**REPÚBLICA DE COLOMBIA
SUPERINTENDENCIA DE INDUSTRIA Y COMERCIO**

Oficio N° 4391

Ref. Expediente N° NC2017/0003276

Título de la solicitud: “UNIDAD DE INFILTRACIÓN DE PLÁSTICO, SISTEMA QUE COMPRENDE UNA PLURALIDAD DE UNIDADES DE INFILTRACIÓN DE PLÁSTICO” (Radicado NC2017/0003276 del 4 de abril de 2017).

Fig. 14 D2.

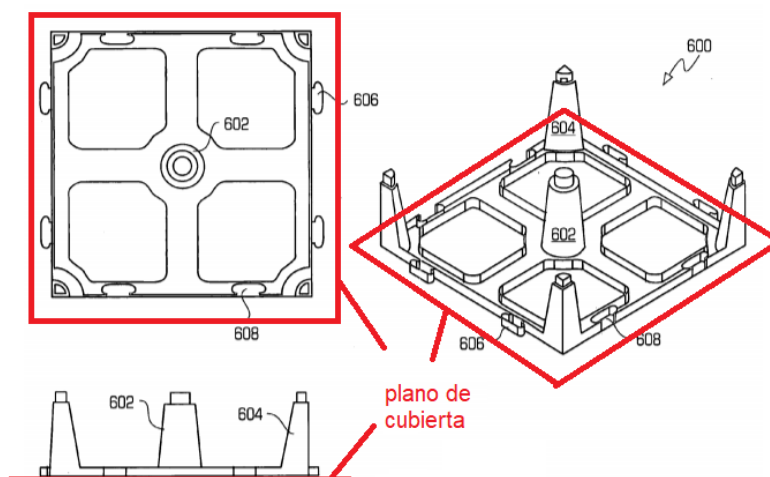
Una unidad de infiltración de plástico, caracterizada porque comprende:	Una sub-unidad de una unidad modular de agua lluvia (reiv. 3).	Una unidad estructural (600) para usar en un sistema integrado de raíces de árboles y aguas lluvias (Párr. 0073).
Una cubierta superior la cual se extiende en un plano;	Una cara cuadrada (12) que provee ya sea una cara superior o inferior de la unidad (Pág. 6, líneas 11-12).	Se observa en la figura 14 una cubierta que se extiende en un plano.
Por lo menos un pilar que se extiende desde la cubierta superior para sostener la cubierta superior;	Un pilar (14) se extiende desde cada esquina de la cara (Pág. 6, líneas 16-17).	La unidad (600) incluye un soporte central (602) y soportes en las esquinas (604) (Párr. 0073).
En donde la cubierta superior está provista con por lo menos un conector integrado.	Un número de clips y ranuras (18 y 20) son provistas para permitir que unidades adyacentes se conecten unas con otras (Pág. 6, líneas 26-27). Se observa en la figura 1 que los clips y ranuras (18 y 20) se encuentran en la cara superior (12).	La unidad (600) también incluye lengüetas (606) que se acoplan con rebajes (608) (Párr. 0073). Se observa en la figura 14 que las lengüetas y rebajes (606 y 608) se encuentran en la cubierta de la unidad (600).

- Reivindicación 4: se observa en la figura 14 que la cubierta de la unidad (600) comprende una pluralidad de regiones de borde, donde cada región de borde está provista con un par de conectores.

- Reivindicación 5: se observa en la figura 14 que la unidad (600) tiene lengüetas (606) (o conectores machos) y ranuras (608) (o conectores hembras).
- Reivindicación 6: La unidad (600) también incluye lengüetas (606) que se acoplan con rebajes (608) de unidades adyacentes cuando se ensamblan (Párr. 0073).

- Reivindicación 15: se observa en la figura 14 que cada una de las regiones de borde de la cubierta de la unidad (600) están provistas con dos conectores (lengüetas o ranuras).

- Reivindicación 18: se observa en la figura 14 que la ranura (608) posee dos elementos, uno a cada extremo de la ranura, que se extienden uno hacia el otro.

- Reivindicación 26: se observa en la figura 14 que el soporte central y el de las esquinas comprenden una pata en su extremo distal.
- Reivindicación 27: se observa en la figura 14 que las lengüetas y rebajes tienen la profundidad de la pared lateral de la cubierta de la unidad (600). De la misma manera, se observa en la figura 15 que los rebajes (616) tienen la misma profundidad que la pared lateral de la cubierta.

Fig. 1 D1.

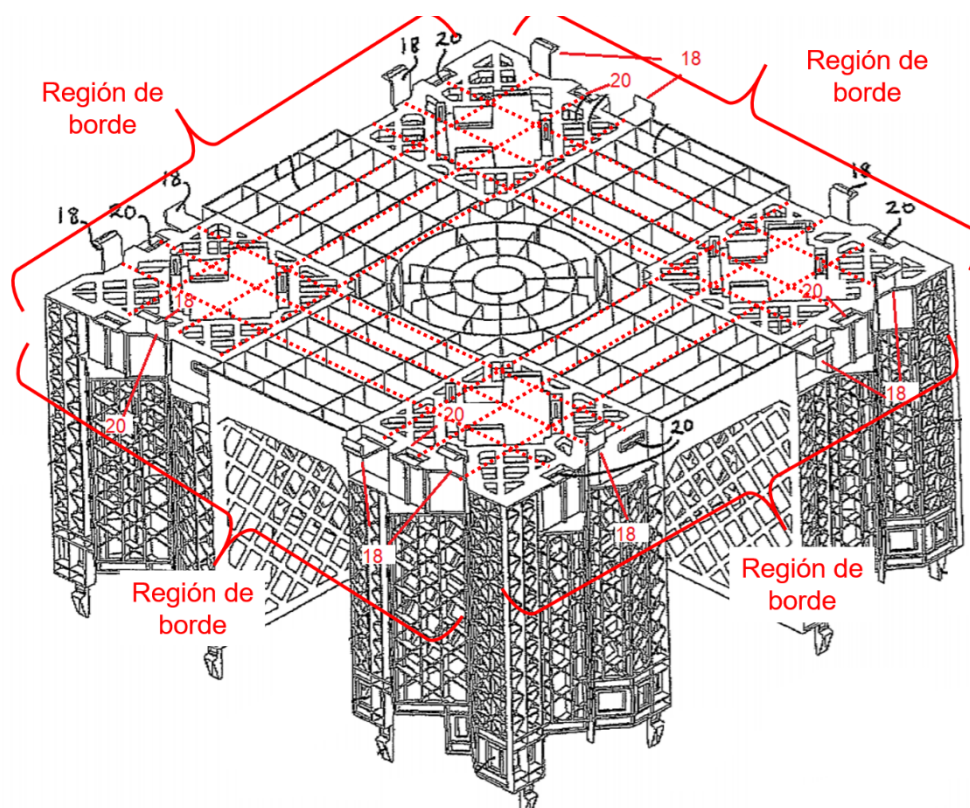
- Reivindicación 7: se observa en la figura 1 que la unidad tiene regiones de borde opuestas en pares, donde para cada par de regiones opuestas, donde una de las regiones tiene un clip (18), la región opuesta tiene una ranura (20).

- Reivindicación 8 y 16: se observa en la figura 1 que la unidad tiene una cara cuadrada que se extiende en tres direcciones diferentes, con un espesor en una tercera dirección. El perímetro de la cara cuadrada comprende dos pares de regiones opuestas, un par en una primera dirección y un segundo par en otra dirección diferente, donde si un clip es proporcionado en una ubicación de una región, en la región opuesta es ubicada una ranura.
- Reivindicación 10 y 12: se observa en la figura 1 que alrededor del perímetro de la cara cuadrada se disponen conectores alternados entre clips (18) y

- ranuras (20).
- Reivindicación 13 y 14: se observa en la figura 1 que cada región de borde tiene por lo menos un clip (18) y una ranura (20).
- Reivindicación 21: se observa en la figura 1 que los pilares (14) se extienden perpendiculares al plano de la cara superior de la unidad.
